瓦礫等一時保管エリアの解除及び変更について

2021年4月2日

東京電力ホールディングス株式会社

- 瓦礫類一時保管エリアQ

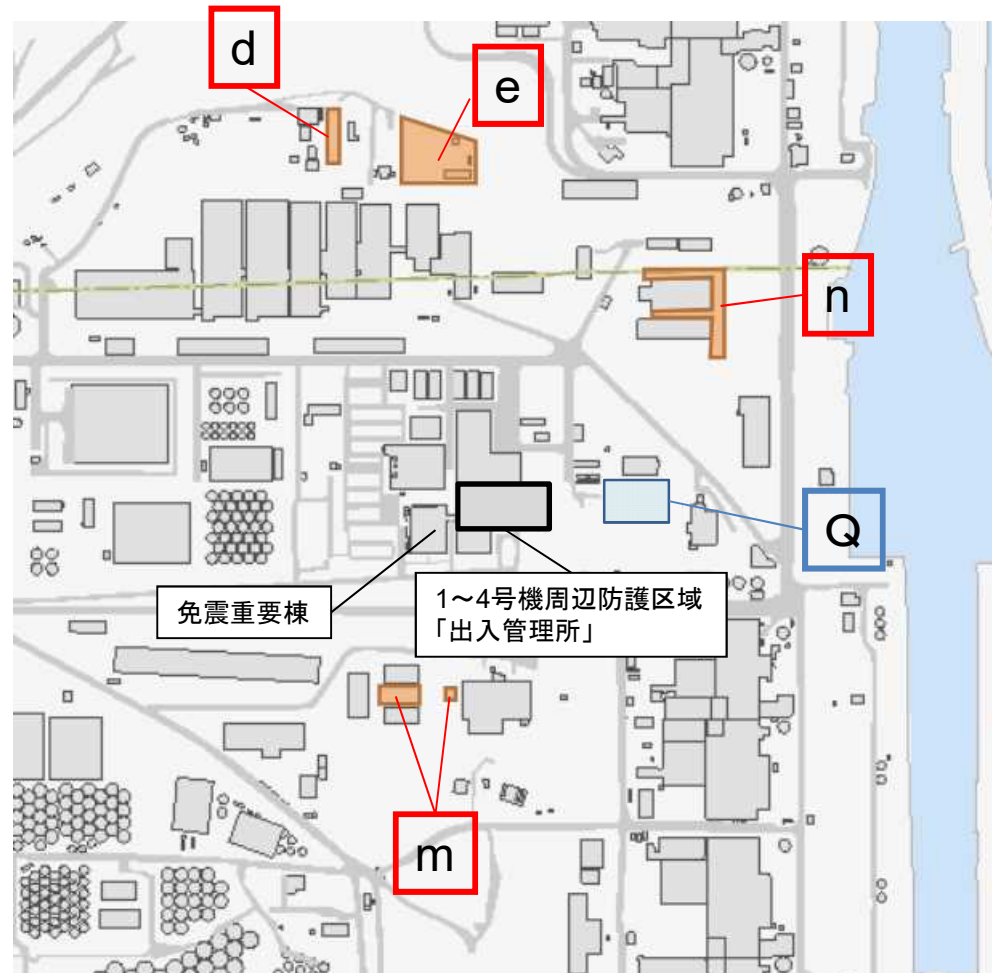
- 瓦礫類一時保管エリアQの解除
 - 1-4号機周辺防護区域の設定に伴い、瓦礫類一時保管エリアQが車両駐車場として利用されるため、その解除を行う。

(受入目安表面線量率：5mSv/h,保管容量：6,100m³)

- 評価結果（評価点No.71）

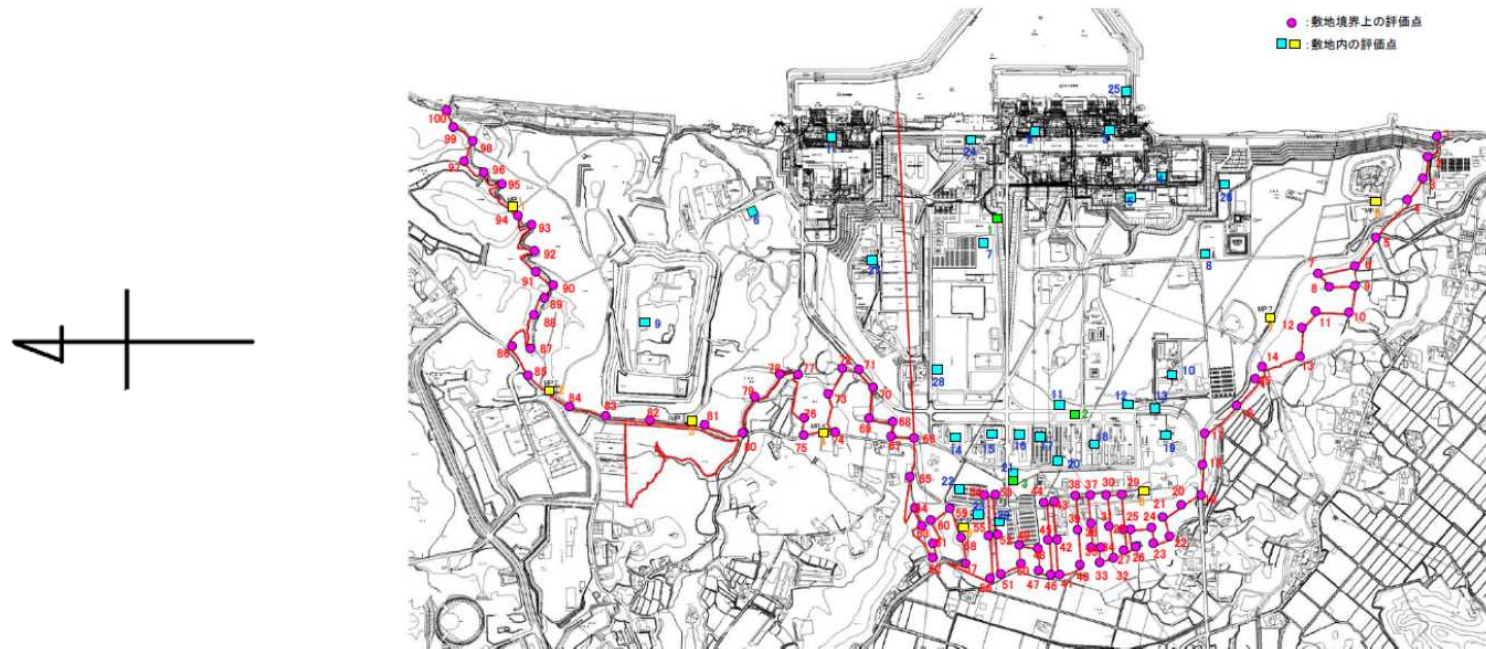
- 瓦礫類一時保管エリアQの解除及び使用済保護衣等一時保管エリアd,e,m,nから瓦礫類一時保管エリアd,e,m,nへの変更を実施した際の敷地境界線量評価を、MCNPを用いて実施した。
- 評価条件

一時保管エリア	保管容量(m ³)	受入目安表面線量率(mSv/h)
d	1,170	0.1
e	6,660	0.1
m	3,060	1
n	3,330	1

一時保管エリア	敷地境界最大線量率(mSv/y)
d	2.13×10^{-2}
e	1.99×10^{-2}
m	4.12×10^{-3}
n	4.63×10^{-3}

敷地境界評価点（南より北へBP01からBP100）

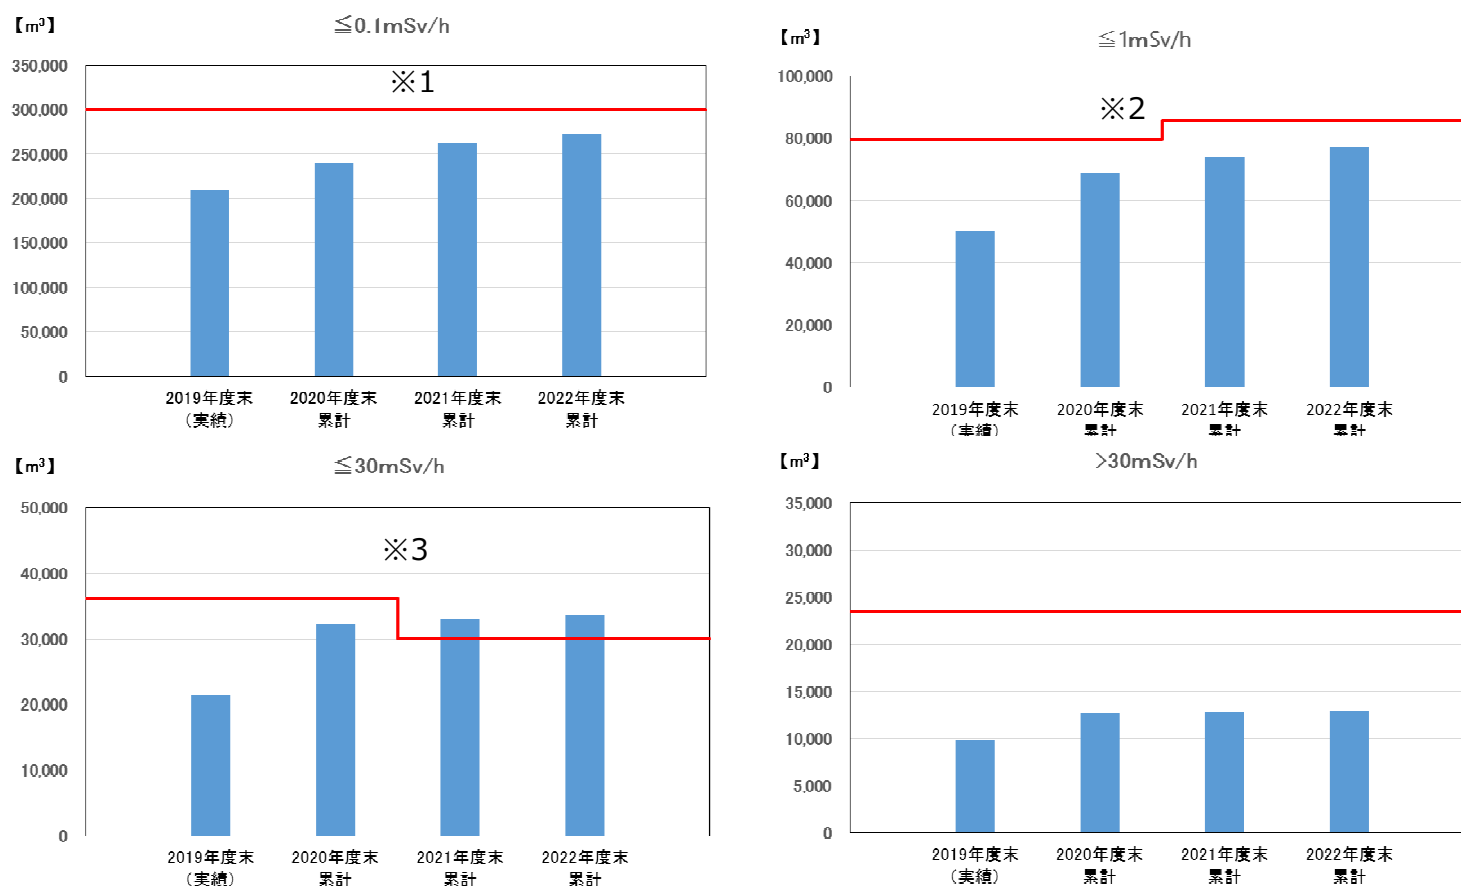
瓦礫類一時保管エリアQの解除,
及び使用済保護衣等一時保管エリアd,e,m,nの変更に伴い,
敷地境界線量の最大値はNo.71:現在 **0.59mSv/年** → 変更後 **0.58mSv/年**

図2 使用済保護衣等の想定保管量と保管容量の比較.

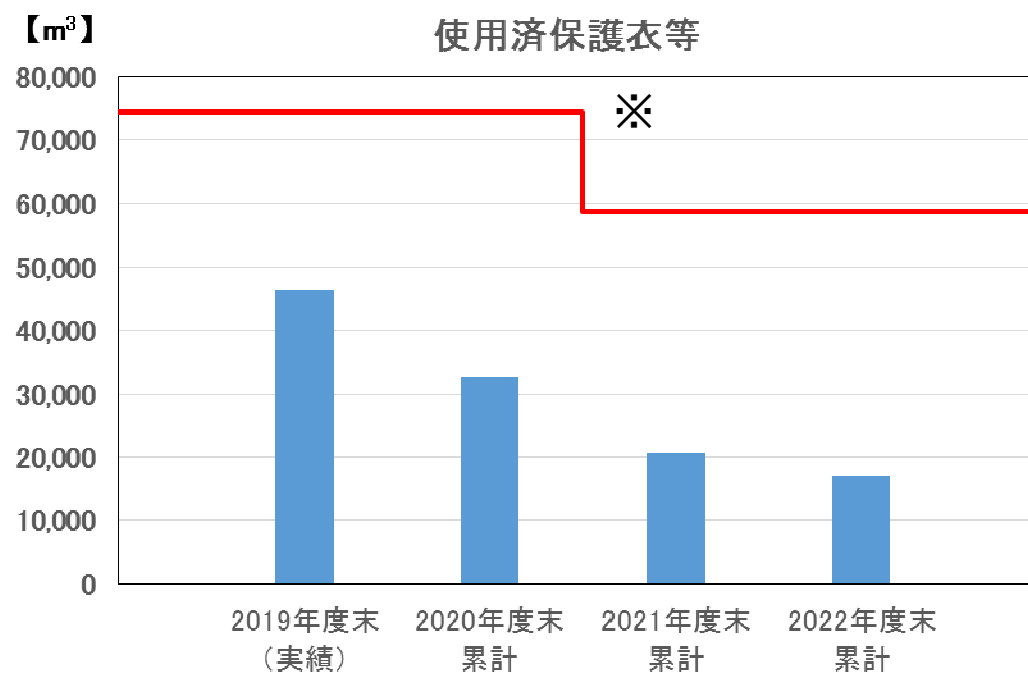
- 以下のとおり、使用済保護衣等の想定保管量に対して保管容量は満足している。

※ 使用済保護衣等一時保管エリアd,e,m,nを瓦礫類一時保管エリアd,e,m,nへ変更することによる減少
